Haram Kraft AS  
Bukta  
6823 SANDANE

Vår dato: 18.09.2020  
Vår ref.: 201901315-340  
Arkiv: 617  
Deres dato:  
Deres ref.:

## Haram vindkraftverk, godkjenner justering av detaljplan og miljø-, transport- og anleggsplan

*NVE godkjenner justeringene som fremgår av fremlagte endrings søknad, datert 06.05.2020 som gjelder Haram vindkraftverk.*

**Figur 1 – Turbinplassering i detaljplan/MTA av 01.04.2019 til venstre, og turbinplassering i endringsøknad av 06.05.2020 til høyre.**

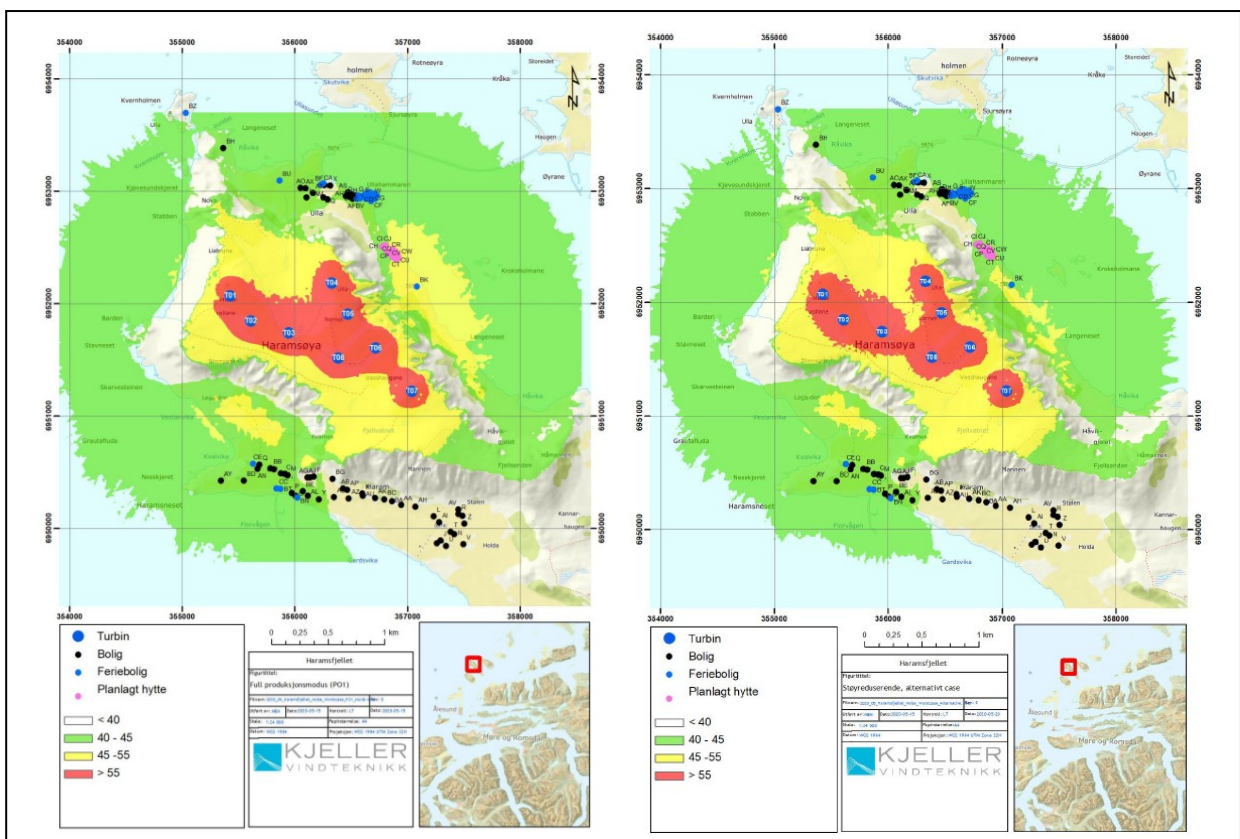
Søknaden om endring av MTA og detaljplan av 06.05.2020 beskriver de endrede virkningene av de nye plasseringene til turbin 1, 2, 3, 4, 5 og 8 med internveier. De endrede turbinplasseringene fremgår av figur 1.

- Turbin 1 (T01) er flyttet 102 m mot sørøst for å øke avstanden til fuglereservatet.
- Turbin 2 (T02) er flyttet 159 m mot nordøst for å berøre naturtypen kystlynghei i minst mulig grad.
- Turbin 3 (T03) er flyttet 164 m mot nordøst for å ha tilstrekkelig avstand fra turbin 2.
- Turbin 8 (T08) er flyttet 78 m mot sørøst for å ha tilstrekkelig avstand fra turbin 3.
- Turbin 4 (T04) er flyttet 95 m mot sør for å øke avstand til Ulla.
- Turbin 5 (T05) er flyttet 12 m mot sørøst for å ha tilstrekkelig avstand til turbin 4.

**Figur 2** viser støykart utarbeidet i forbindelse med endrings søknaden med best mulig produksjon til venstre og støyreduert alternativ til høyre.

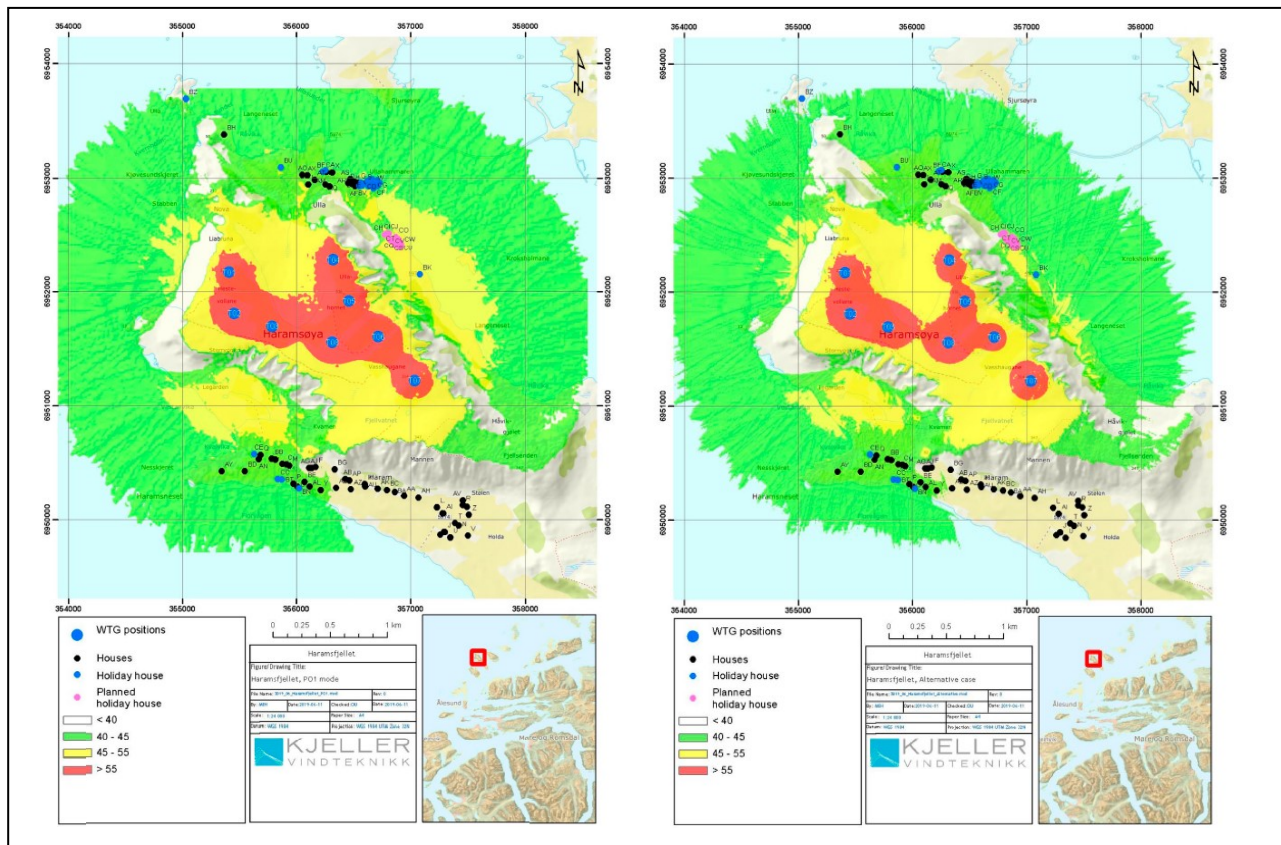
I alternativet med alle vindturbinene på full effekt viser beregningene at en eksisterende fritidsbolig og to planlagte fritidsboliger potensielt kan få støy over grenseverdien på  $L_{den}$  45 dB(A). I alternativet med støyreduert modus viser beregningene at ingen eksisterende eller planlagte hus vil komme over grenseverdien.

Det er lagt frem støyberegninger for endret utbyggingsløsning i tråd med søknad om endret detaljplan og MTA av 06.05.2020. De fremlagte støyberegningene viser at vilkåret i konsesjonen om at ingen bygninger med støyfølsom bruk skal bli berørt av støy over gitt grenseverdi  $L_{den}$  45 dB(A) er ivaretatt hvis alternativet med støyreduert modus blir benyttet. Hvis turbinene kjøres med full effekt, kan en bolig og to planlagte fritidsboliger få støy over grenseverdien. Til sammenligning viste beregningene for utbyggingsløsning godkjent av NVE 30.08.2019 at to boliger og 13 planlagte fritidsboliger kunne få støyverdi over grenseverdien dersom vindkraftverket blir kjørt på full effekt. I beregningene som ble lagt til grunn for NVEs godkjenning av 30.08.2019 fremkommer det at en planlagt fritidsbolig kunne bli berørt av støynivåer over gitt grenseverdi, basert på «worst case» beregning og støyreduert modus. NVE konstaterer på dette grunnlag at beregningene viser at færre mottakere potensielt kan bli berørt av støy over grenseverdiene med de nye turbinpasseringene enn plasseringene som ble godkjent av NVE som del av MTA og detaljplan den 30.08.2019.

NVE legger til grunn at støyberegningene er gjennomført med tilstrekkelig konservative parametervalg. Tiltaket skal driftes i støyreduert modus, der turbin T04 og T06 kjøres i modus SO1, turbin T05 kjøres i modus SO2, mens resten av turbinene kjøres med full effekt (modus PO1).

**NVE konstaterer at færre boliger og fritidsboliger kan få støy over grenseverdien med de nye turbinplasseringene ifølge støyberegningene som er fremlagt. Samtidig vil vi påpeke at det alltid er usikkerhet tilknyttet beregning av støy fra vindturbiner. NVE viser i denne sammenheng til konsesjonærens sensitivitetsanalyse for temperatur og parametervalg for markabsorpsjon nær bebyggelsen på Ulla. Denne usikkerheten vil vurderes nærmere ved gjennomføring av et støymåleprogram for tiltaket.**

**Figur 5 viser ny plassering av turbin 1 til venstre og plassering godkjent 30.08.2019 til høyre**

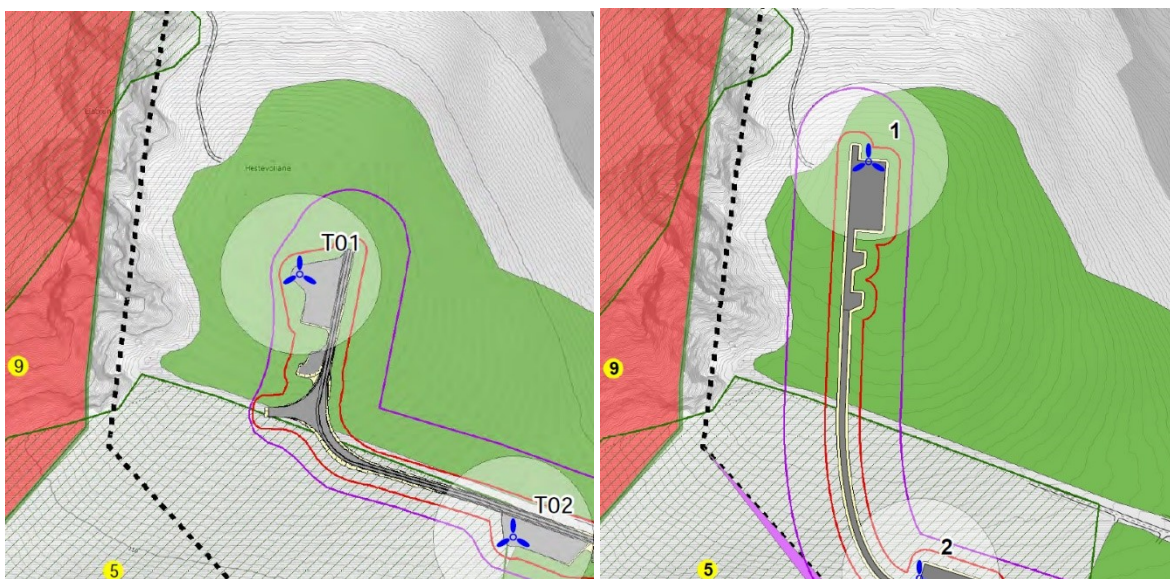
Turbin 1 er planlagt etablert 100 meter lengre sør og 19 meter lengre mot øst sammenlignet med utbyggingsløsning godkjent av NVE 30.08.2019 (figur 5).

Turbinen er flyttet ca. 19 meter lengre fra grensen til naturreservatet (rødt området vist på figur 5). I forbindelse med forundersøkelser for fugl som ble gjennomført av NINA i 2011 fremkommer det at i dette området er det spesielt artene vandrefalk, toppskarv og havørn kan bli berørt av vindkraftverket. Ifølge rapporten er skrenten vest for Hestvollane en kjent hekkeplass for vandrefalk og under feltbefaring utført av NINA i 2017 ble det observert aktivitet ved reiret. Flytting av turbin 1 100 meter lengre sør gjør at turbinen plasseres nærmere denne hekkelokaliteten..

Ettersom dominerende vindretning på Haramsøy er fra sørvest, vil en flytting av turbin 1 lengre mot øst gi økt vaketap og turbulens, som vil redusere produksjonen. Videre vil en flytting også medføre et større terrenginngrep og trolig mer sprengningsarbeid i anleggsperioden.

Som det fremgår av figur 5 er veistrekningen som nå er fremmet noe kortere, og lagt omtrent 50 meter lengre inn på plataet i østlig retning. Konesjonær opplyser at detaljprosjekteringen viser at det vil bli minimalt behov for sprengningsarbeid under anleggsarbeidet ved etableringen av veien og riggplassen. Haram Kraft viser til at en kortere veistrekning vil medføre mindre anleggsarbeid og aktivitet langs fuglereservatet. Dette kan, i tillegg til at veien er lagt noe lengre inn på plataet, føre til noe mindre forstyrrelser for fugl i anleggsperioden.

**Etter NVEs vurdering er det uklart hvorvidt en flytting av turbin 1 19 meter lengre inn på plataet vil medføre endrede virkningene for fugl som hekker i fjellet i fuglereservatet, eller benytter område til jakt, sammenlignet med den tidligere plasseringen. Veien til turbin 1 blir marginalt kortere og den er lagt lengre inn på plataet. Dette kan, i tillegg til at det trolig ikke er behov for sprengningsarbeid, gi noe mindre forstyrrelser for fugl i byggeperioden. En ytterligere flytting mot øst vil føre til redusert produksjon og større terrenginngrep, samtidig som det er krevende å fastslå hvorvidt dette vil redusere virkningene for fugl. NVE viser til at Fylkesmannen i Møre og Romsdal vurderer at nåværende utbyggingsløsning i større grad minimaliserer terrenginngrep og tar hensyn til fugl. På dette grunnlag er det vår vurdering at ny plassering av turbin 1 kan anbefales.**

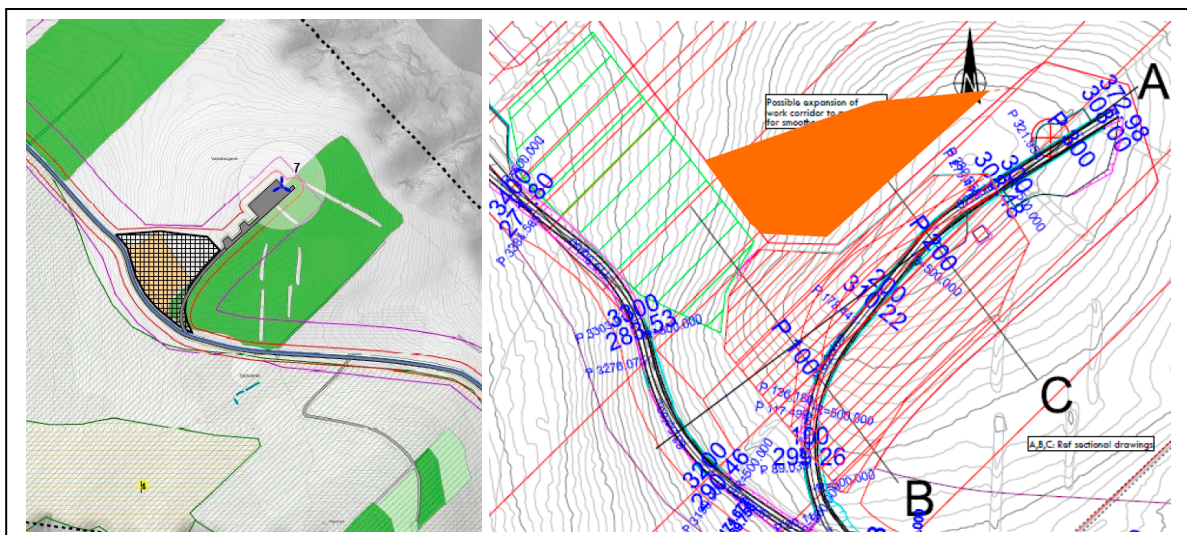
Det totale uttaket for arealet som i figur 6 er skravert med røde streker, vil være 70.000 m<sup>3</sup>. I tillegg kommer det arealet som er skravert oransje på 5.000 m<sup>3</sup>.

Massetaket skravert med røde streker i figur 6, vil resultere i at massetaket avsluttes med en skjæring i massetakets nordlige retning (jf. figur 7). Selv om skjæringen istandsettes og arronderes med vrakmasser før en fyller på vekstmasser, vil en slik løsning resultere i en kunstig formasjon i de rolige formene i landskapet på Haram-plataet. Haram Kraft skriver at det er sparsommelig med vegetasjon i området og at det relativt flate terrenget på Haramsfjellet, tilsier at et slikt inngrep vil bli eksponert.

Prosjektets landskapsarkitekt har derfor foreslått at arealet merket oransje i figur 6 også tas ut. En slik løsning vil føre til at istandsetting av massetaket blir bedre tilpasset landskapet. Når vegetasjonen har etablert seg, vil en på sikt trolig ikke se at det har foregått uttak av masser i dette området. Figur 8 viser tverrsnitt av prinsipper for istandsetting.

At Haram Kraft søker om å ta ut hele kollen (dvs. inkludert oransje felt i figur 6), og på den måten unngår at massetaket avsluttes med en skjæring, er etter NVEs vurdering en god terrengtilpasset løsning og i tråd med vårt vedtak datert 30.08.2019. NVE vurderer det også som positivt at konsesjonær avventer med å åpne massetak 1, da det trolig er tilstrekkelig med masser i massetak 7.

**NVE tillater at massetaket ved turbin 7 etableres slik som vist i søknad av 29.08.2020. Herunder tillater vi at arealet merket oransje inkluderes i uttaket. Begrunnelsen for dette er at vi av visuelle hensyn mener det er en fordel å ta ut positive landskapsformasjoner i sin helhet. NVE legger til grunn at arbeidene skal gjennomføres i tråd med prinsipper for terrengtilpassing og istandsetting som tidligere er godkjent av NVE.**

Figur 7 viser 3D modell av massetak med skjæring (jf. areal skravert med røde streker i figur 6). Om skjæringen tones ned, vil massetaket etter arrondering og istandsetting være bedre tilpasset landskapet.

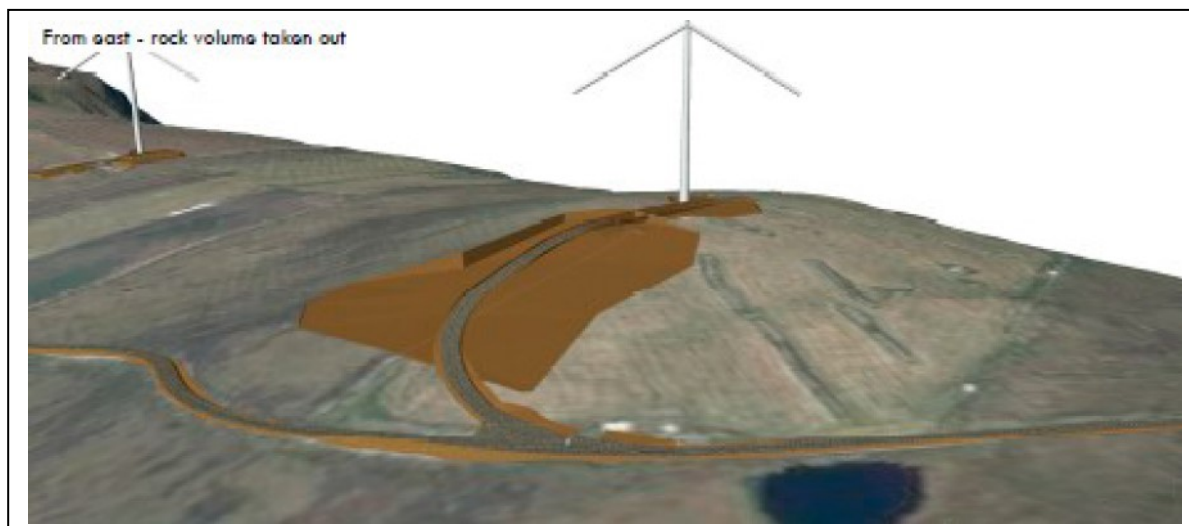
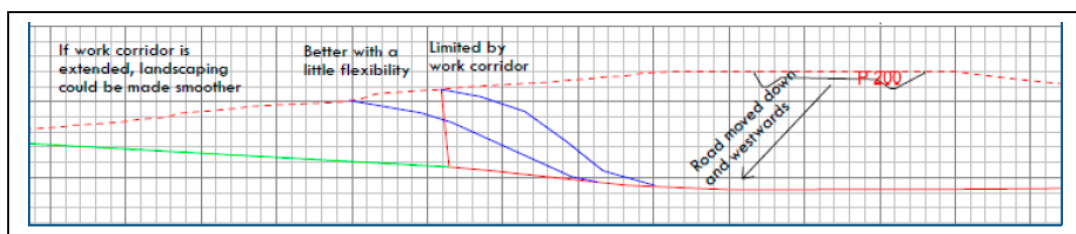
Figur 8 viser tverrsnittet ved profil C i figur 6. Rød stiplet linje viser dagens terreng. Rød heltrukket strek viser masseuttaket som avsluttes med en skjæring. Blå linjer viser eksempler på arrondering og istandsetting, som resulterer i en forhøyning i det ellers rolige landskapet. Grønn linje viser arrondering og istandsetting hvor kollen tas ut i sin helhet (dvs. hvor oransje felt i figur 6 også tas ut).

Haram Kraft har vurdert at en istandsetting som følger grønn linje i figur 8, vil gjøre at det fysiske terrenginngrepet på platået etter istandsetting vil ha tilnærmet ubetydelig visuell virkning, med unntak av de store flatene ved kranoppstillingsplassene.
